Corrections à apporter

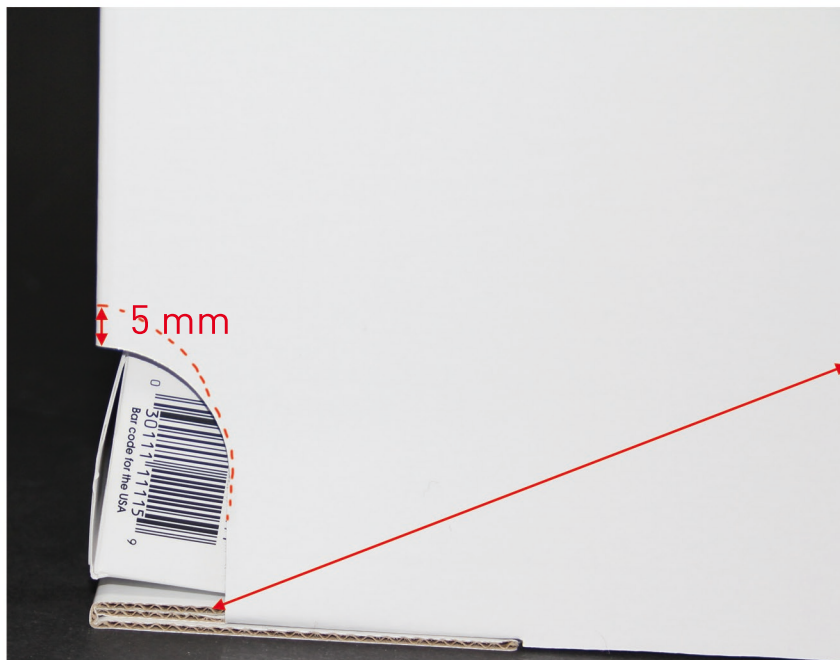
- lumières trop grosses, affiner le tracé

- augmenter la hauteur de l'ouverture
- problème de ressort sur le retour intérieur : le retour à tendance à se soulever, ne reste pas plaqué : solution à trouver
